泊発電所3号炉

基準津波に関するコメント回答

(地震に伴う津波と地震以外の要因に伴う津波の組合せ)

令和5年6月14日
北海道電力株式会社

【組合せ(断層パターン6(ケース⑤))の水位時刻歴波形(例:3号炉取水口)】

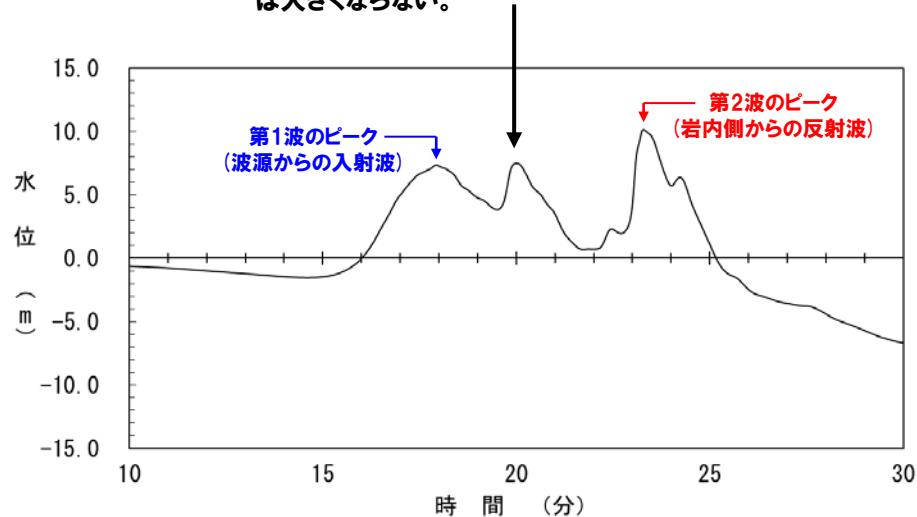
No	指摘事項	回答方針
	<p>地震による津波と陸上地すべりによる津波の組合せ評価において、地震による津波の評価結果のうち水位下降側の波源として選定したものが、組合せ後に水位上昇側の最大水位となったことを踏まえ、現在の組合せ候補としている波源で、組合せ後の水位に影響の大きい波源が選定できているのかについて、分析結果を踏まえて根拠を明確にした上で説明すること。検討の具体例は以下のとおり。</p>	<p>○令和5年3月24日審査会合では、地震に伴う津波の水位上昇側最大ケースである断層パターン6を対象とした分析・追加解析により組合せ評価の最大ケースの妥当性を示せると考えていた。</p> <p>○一方、断層パターン5～8について、波源位置（位相）の変動を考慮した場合にピークが重なり、水位が大きくなる可能性があることから、断層パターン5～8を対象に分析・追加解析を実施することで、組合せ評価の最大ケースを示す方針とする。</p>
33	<p>【水位上昇側】</p> <ul style="list-style-type: none"> ➢ 陸上地すべり（川白）の第1波を対象としたこれまでの分析・評価結果を踏まえ、地震に伴う津波のうち組合せ時間範囲において第1波又は第2波のピークが生じる波源を特定して示すこと。 ➢ その上で、組合せ時間範囲における組合せ後の津波水位が高くなる波源の組合せについて、波源のパラメータを変更した場合の波形に与える影響を考慮して検討すること。 	<p>○既往の分析結果を踏まえ、地震に伴う津波の断層パラメータの変動が、第1波又は第2波のピークの位相・水位に及ぼす影響を整理する。</p> <p>○そのうえで、組合せ評価の最大ケースを示すのに必要な追加解析として、以下のパラメータスタディを実施する。</p> <ul style="list-style-type: none"> ➢ 概略パラメータスタディとして、位相に影響を与える断層パラメータ（「東西方向位置」及び「矩形モデル・くの字モデル」）の変動を考慮し、組合せ時間範囲において第1波又は第2波のピークが生じる波源を特定したうえで、ピークの水位が大きくなる波源を選定する。 ➢ 詳細パラメータスタディとして、その他の断層パラメータ（「アスペリティ位置」及び「断層面上縁深さ」）の変動を考慮し、ピークの水位が大きくなる波源を選定する。 ➢ 組合せ評価を実施し、敷地に対する影響を確認する。

- 地震に伴う津波(第1波・第2波)の水位上昇側最大ケースを用いた組合せ評価(同一波動場での津波解析)の結果、地震に伴う津波の第1波のピークと第2波のピークの間に陸上地すべり(川白)の第1波のピークが重なる結果となるが、水位は大きくならなかった。
- 一方、この状況を踏まえると、水位上昇側最大ケース以外についても、地震に伴う津波の第1波のピーク及び第2波のピークと陸上地すべり(川白)の第1波のピークが重なる場合には水位の大小に影響を及ぼす可能性があることを示唆しているものと考えられる。
- 以上のことから、地震に伴う津波の水位上昇側最大ケース以外の影響を確認するための組合せ評価を実施する。

地震に伴う津波の第1波のピークと第2波のピークの間に陸上地すべり(川白)の第1波のピークが重なるが、水位は大きくならない。

審査会合指摘事項に対する回答(指摘事項 230330-05)(1/2)

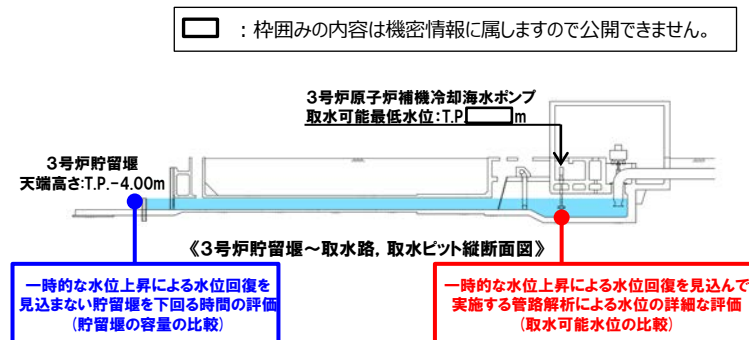
【指摘事項 230330-5】

引き波時における冷却に必要な海水の確保について、一時的な水位上昇による水位回復を見込まない貯留堰を下回る時間の評価と、一時的な水位上昇による水位回復を見込んで実施する管路解析による水位の詳細な評価のうち、設計としてどちらを基準適合上の評価とするのか、速やかに資料を用いて説明すること。

- 一時的な水位上昇による水位回復を見込まない貯留堰を下回る時間の評価(貯留堰の容量の比較)
 - ・ 3号炉貯留堰前面における水位時刻歴波形から、「保守性を考慮した時間」(次頁参照, 令和5年2月2日説明内容と同じ評価方法)を用いるため、一時的な水位上昇による水位回復を見込まない評価となる。
- 一時的な水位上昇による水位回復を見込んで実施する管路解析による水位の詳細な評価(取水可能水位との比較)
 - ・ 3号炉貯留堰前面における水位時刻歴波形を入力条件とした管路解析から、3号炉原子炉補機冷却海水ポンプ位置における水位を用いるため、一時的な水位上昇による水位回復を見込んだ評価となる。

【回答】

○上記評価のうち、「一時的な水位上昇による水位回復を見込まない貯留堰を下回る時間の評価(貯留堰の容量の比較)」は、一時的な水位上昇による水位回復を見込まないことで保守性を有する評価方法と考えられることから、耐津波設計における基準適合上の評価方法として選定する。

敷地に対して大きな影響を及ぼす波源の選定 (水位上昇側) (1/2)

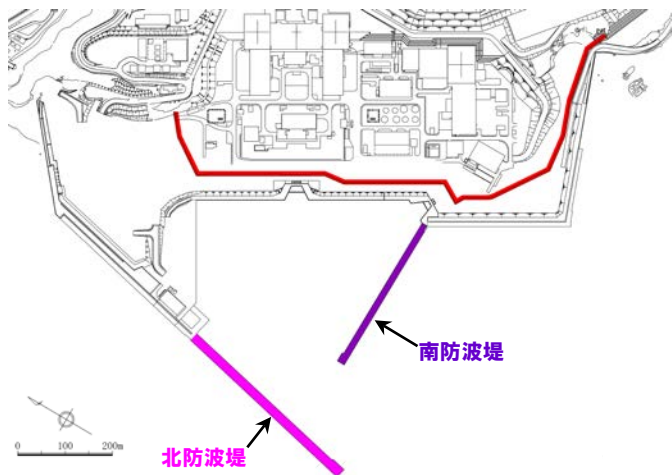
No	指摘事項	回答方針
34	敷地に対して大きな影響を及ぼす波源の選定については、現在の選定方針では、各地形モデルについて影響が大きな波源の選定が適切になされているかが判断としない。 先行サイトの評価例(防波堤の有無を分けて波源を選定する) も参考にした上で泊サイトの特徴も踏まえた考え方を整理すること。	○先行サイトの検討状況(地形モデル毎の最大ケースを基準津波に選定している)を参考にし、地形モデル毎の最大ケースを「敷地に対して大きな影響を及ぼす波源」に選定する。

○先行サイトの検討状況 (地形モデル毎の最大ケースを基準津波に選定している) を参考にし、地形モデル毎の最大ケースを「敷地に対して大きな影響を及ぼす波源」に選定する。

※4地形モデル×4評価項目=16最大ケースに対して、一部の最大ケースが重複する (同一波源が選定される) ため、波源 A~波源 Hの8波源となる。

※「防波堤の損傷を考慮した地形モデル②・③」は、泊発電所の特徴 (様々な方向から津波が遡上する) に対して、水位が大きい波源を選定する目的で検討してきた。
